泊発電所 3 号炉 耐津波設計方針について

〔 入力津波の設定に係る指摘事項回答
及び入力津波の評価条件について 〕

令和 5 年 12 月 14 日
北海道電力株式会社

【3号放水施設の平面図】

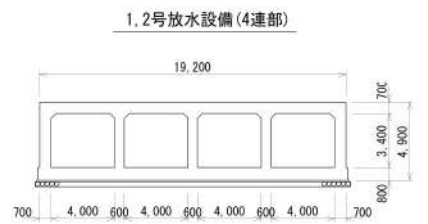
ID	指摘事項	回答概要	回答頁
23 02 02 - 09	<p>令和5年2月2日審査会合</p> <p>管路解析について、例えば、放水池及び放水池下部の基礎捨石の地震による損傷に伴う津波の流入位置の変化等、管路解析結果に影響を与える可能性のある要因を網羅すること。また、これらの要因が管路解析結果を用いて設定する入力津波の評価に与える影響を検討した上で、評価の妥当性を説明すること。</p>	<p>基準地震動に対して耐震性を有していない1号及び2号炉放水施設及び3号炉放水施設については、液状化に伴う側方流動及び沈下が生じる可能性があるため、放水路・放水池の変形及び不同沈下による段差、各構造物の変形に伴う部材の損傷が想定される。そのため、通水断面の減少、もしくは閉塞により、津波の遡上が抑制されることから、流入量は健全時よりも小さくなる。よって、損傷時ではなく健全時で管路解析を実施する方が津波の遡上を保守的に評価することができることから、地震による損傷を考慮した管路解析は不要である。</p>	P.49 (1.6)

- 被害想定である地震時の放水路・放水池の変形及び不同沈下による段差、各構造物の変形に伴う部材の損傷を考慮した場合は、1,2号放水路及び3号放水路ともに通水断面の減少、もしくは閉塞されることから、津波の遡上が抑制されることにより、流入量は健全時よりも小さくなる。
- よって、損傷時ではなく健全時での管路解析を実施する場合の方が、津波の遡上を保守的に評価することができることから、地震による損傷を考慮した管路解析は不要である。

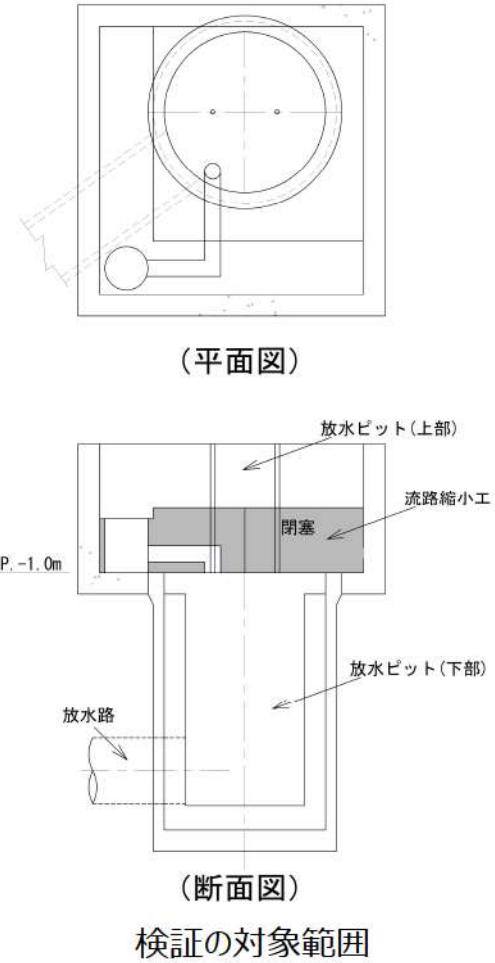
ID	指摘事項	回答概要	回答頁
23 02 02 - 02	<p>令和5年2月2日審査会合</p> <p>⑧ 3号炉放水ピット流路縮小工付近等の鉛直方向の急激な断面変化部における管路解析について、当該管路解析で使用している一次元不定流解析において仮定している条件及び損失水頭算定公式の根拠となっている条件を踏まえ、解析手法の適用性及び妥当性を説明すること。</p>	<p>3号炉放水ピット流路縮小工付近等の鉛直方向の急激な断面変化部における管路解析において、当該管路解析で使用している一次元不定流解析の解析条件及び損失水頭算定公式の適用性及び妥当性について、三次元解析、水理模型実験及び一次元解析を行い、以下の項目を比較することで一次元解析モデル適用の妥当性を確認する。</p> <ul style="list-style-type: none"> ・ 損失係数（定常流） ・ 流路縮小工を設置した放水ピット内の水位挙動（正弦波） 	<p>P.51 ～57</p>

- 検証の対象範囲は、下図に示す放水路、放水ピット（上部・下部）及び流路縮小工とする。

検証方法	目的
定常流	<p>放水路、放水ピット（上部・下部）及び流路縮小工に対し、定常流を通水し、放水ピットと水槽水位の水位差（損失水頭）から損失係数を算出することで、流量と損失水頭の関係を整り、一次元解析で設定している電力土木技術協会（1995）及び千秋（1967）の損失係数の妥当性について検証する。解析及び実験の結果について、下図のような流量と損失水頭の関係性を整理する。</p> <div data-bbox="694 917 1512 1452" data-label="Figure"> <p>※流路縮小工の損失水頭合計値内訳はまとめ資料P.●参照</p> </div>
正弦波	<p>水槽より正弦波を入射し、放水ピット内の時刻歴水位について一次元解析結果と比較することで、一次元解析の流路縮小工の水位挙動の妥当性について検証する。</p>

制水門型放水槽概念図, 川崎ほか(2005)

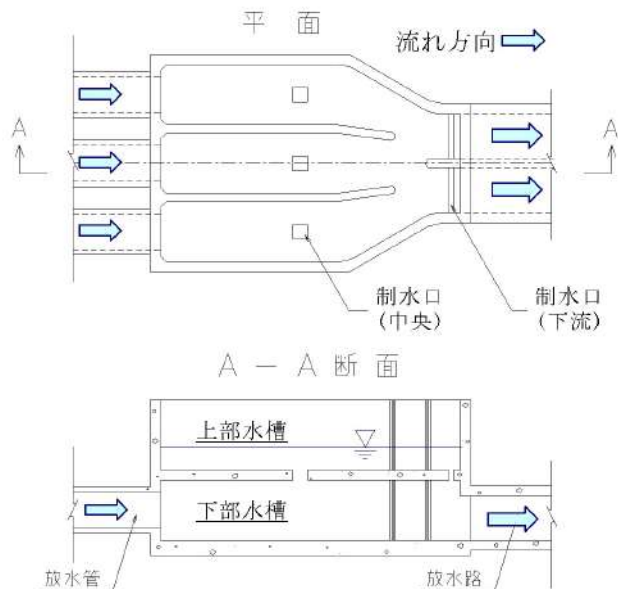
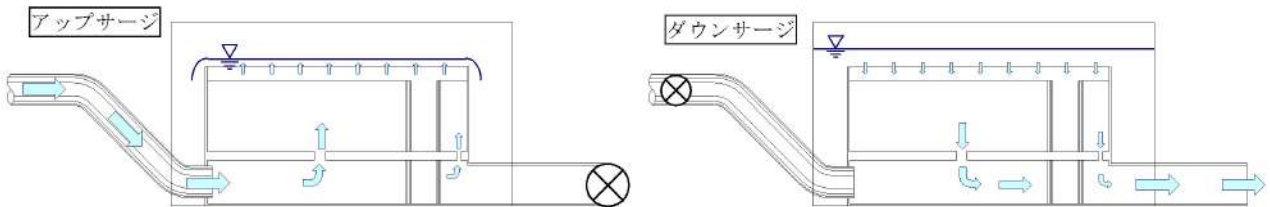
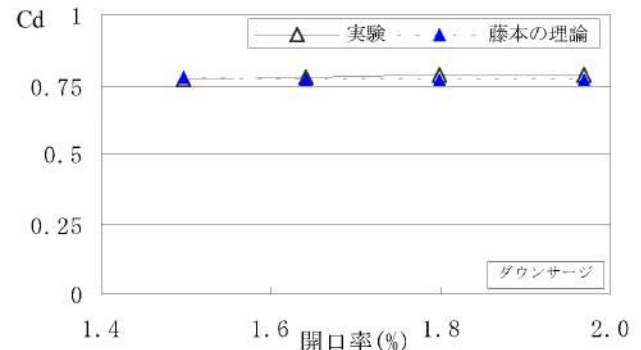
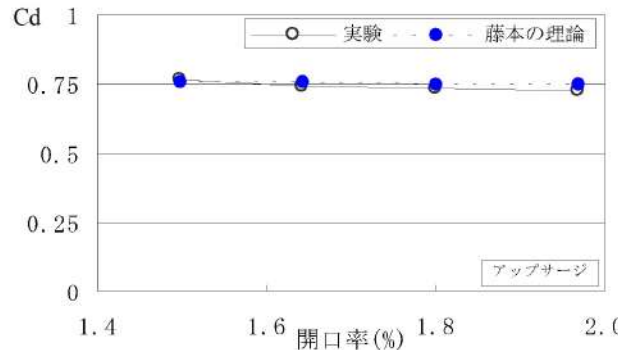
ID	指摘事項	回答概要	回答頁
23 10 31 - 01	<p>令和5年10月31日審査会合</p> <p>① 以下に示す箇所に用いている損失水頭の算定方法について、当該算定方法の引用元の文献における実験又は理論の前提条件を踏まえ、適用性又は妥当性を説明すること。</p> <p>✓ 急縮後の断面の長さが短いなど、引用文献の実験の前提条件と異なっている可能性が否定できない、オリフィスのような形状をしている1号及び2号炉取水路流路縮小工。</p> <p>✓ 鉛直方向の水流であって自由水面を持つなど、引用文献の理論の前提条件と異なっている可能性が否定できない、1号及び2号並びに3号炉取水施設の取水槽の中間スラブ及び天端開口部。</p>	<p>以下に示す箇所に用いている損失水頭の算定方法について、当該算定方法の引用元の文献における実験又は理論の前提条件を踏まえ、適用性又は妥当性を説明する。</p> <p>✓ 1号及び2号炉取水路流路縮小工は、急縮後の断面の長さが短いなど、引用文献の実験の前提条件と異なっている可能性が否定できないことから、損失水頭が保守的な設定となっていることを水理模型実験等により確認することを今後ご説明する。</p> <p>✓ 取水ピット内部の中間スラブ及び天端開口部の損失水頭について、鉛直方向に自由水面を有する水流が生じる構造物の損失係数に関する既往文献の実験である川崎ほか(2005)を確認し、泊発電所に適用している電力土木技術協会(1995)による急縮・急拡の損失係数と比較した結果、泊発電所に適用している電力土木技術協会(1995)が保守的な設定となったことから妥当であることを確認した。</p>	P.59 ~62

- 鉛直方向の狭窄部に自由水面を有する水流が生じる構造物の損失係数に関する既往文献である川崎ほか(2005)では、汽力発電所における制水口型放水槽のサージング時抵抗特性を実験により検討・評価している。
- 制水口型放水槽は、下図に示すとおり上部水槽と下部水槽とが制水口により連結されたものであり、通常運転時は下部水槽を放流水が流下し、ポンプ起動・停止時には上部水槽と下部水槽を放流水が移動し、サージタンクとしての役割を果たす。
- 実験は、放水槽模型を水槽内に設置し、アップサージ(下部水槽 → 上部水槽)およびダウンサージ(上部水槽 → 下部水槽)を再現し、その際の上下水槽間の水頭差を計測したものである。
- 開口率1.50%, 1.64%, 1.80%, 1.94%を検討した結果、下図よりアップサージ(流入時)とダウンサージ(流出時)ともに流量係数 C_d は約0.75である。
- 川崎ほか(2005)より判別した流量係数 $C_d = 0.75$ を用いて損失係数 f' を算出した結果*約1.778となった。
※流量係数 C_d と損失係数 f' の関係式($f' = \frac{1}{C_d^2}$) ; 土木学会(1999)より算出

- 下図に示す泊発電所の適用している電力土木技術協会(1995)により損失係数 f' を算出する。
- 算出にあたっては、前ページの図「アップサージ（均等流入）及びダウンサージ（均等流出）のCd値、川崎ほか(2005)より開口率1.50～1.97を設定した。
- 損失係数 f' は1.457～1.468となった。
